Oggetto: [ID_VIP:8476] “Procedura di Valutazione di Impatto Ambientale ai sensi dell’art.23 del D.Lgs. 152/2006 relativa al progetto di un impianto agrovoltaiico e relative opere di connessione alla RTN, con potenza nominale pari a 40,00 MW e potenza di connessione pari a 34,82 MW, ricadente nel comune di Troia (FG), in località “Perazzone – S.Andrea – Convegna”.

Proponente: Società Engie NDT S.r.l.

Integrazioni del proponente alla nota del Ministero della Cultura prot. 8.23/2021 del 24/01/2023.

Figura 1 – AVA e aree non idonee

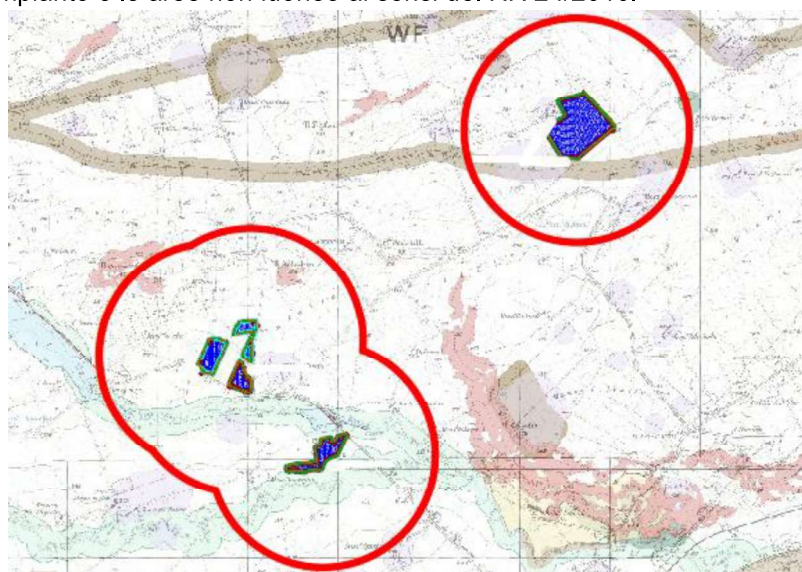
- *V Tema (impatti cumulativi su suolo e sottosuolo Criterio A); indicazione delle quantità di superfici di aree non idonee sottratte e descrizione dettagliata, con dati degli impianti e superfici, relativamente alle FER considerate nel calcolo dell' I.P.C. trasmesso;*

In primo luogo, è stata definita l'AVA ovvero l'Area di Valutazione Ambientale. La superficie pannellata dell'impianto di progetto risulta pari a circa 130.460 mq. Il raggio R del cerchio avente la stessa area è pari a circa 208 m.

Per il calcolo dell'AVA viene considerata la superficie del cerchio (calcolata a partire dal baricentro dell'impianto di progetto) avente raggio pari a 6 volte R e considerata al netto delle aree non idonee di cui al RR24. Pertanto, il raggio dell'AVA è pari a $6 \times 208 \text{ m} = 1248 \text{ m}$.

Essendo l'impianto suddiviso in cinque aree anche se alcune adiacenti sono stati considerati cinque cerchi di raggio 1248 m incentrati nelle cinque aree e dalla superficie complessiva sono state sottratte le aree non idonee ai sensi del RR24/2010.

L'area cumulata dai cinque cerchi risulta pari a 14.451.713 mq. L'area AVA al netto delle aree non idonee netta è pertanto pari a 11.250.791 mq.

La *Figura 1* raffigura l'impianto di progetto con i cinque cerchi di raggio 1248 m incentrati sin modo baricentrico sulle cinque aree d'impianto e le aree non idonee ai sensi del RR 24/2010.

Figura 3 – impianti eolici ricadenti nel buffer di 2 km dall'impianto

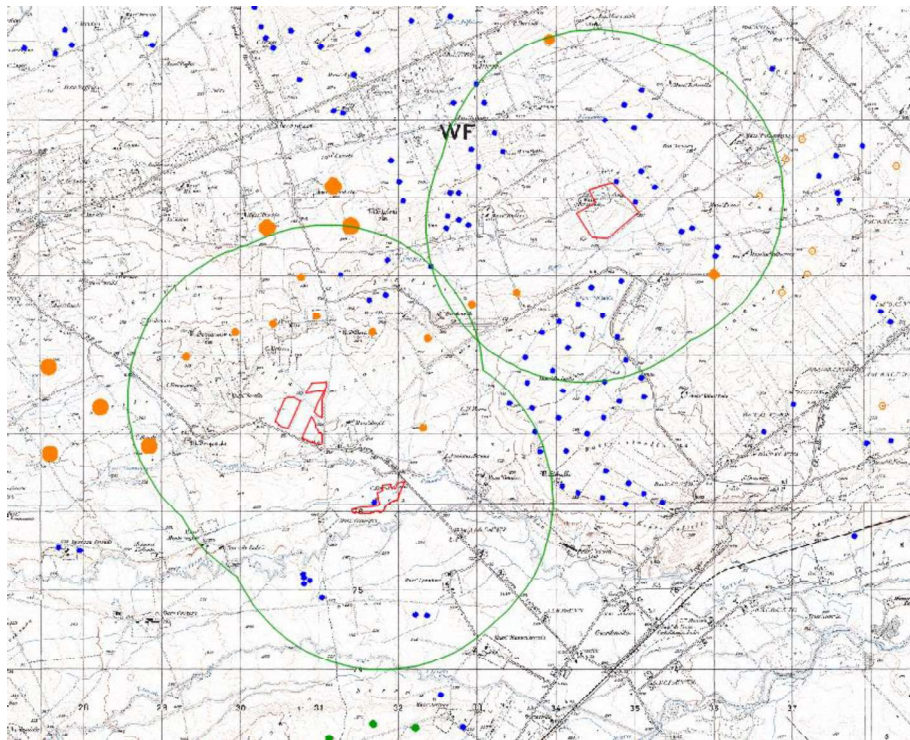
- *V Tema (impatti cumulativi su suolo e sottosuolo— Criterio B); analisi dettagliata e completa di elaborati grafici relativamente all'impatto cumulativo in merito a quanto preciso dal criterio in esame;*

Tuttavia, ad integrazione della valutazione degli impatti cumulativi sul **suolo e sul sottosuolo**, si è considerato anche il cosiddetto "Criterio B".

La determinazione degli impatti cumulativi tra l'impianto in oggetto e gli impianti eolici già presenti e/o autorizzati e/o approvati è stata effettuata tracciando un buffer di 2 Km dagli aerogeneratori più prossimi alle aree di impianto.

Come si evince dalla *Figura 3*, le aree di impianto (in rosso) ricadono nel buffer di 2 km (in verde) da diversi aerogeneratori esistenti (in blu) ed in iter autorizzativo (in arancio).
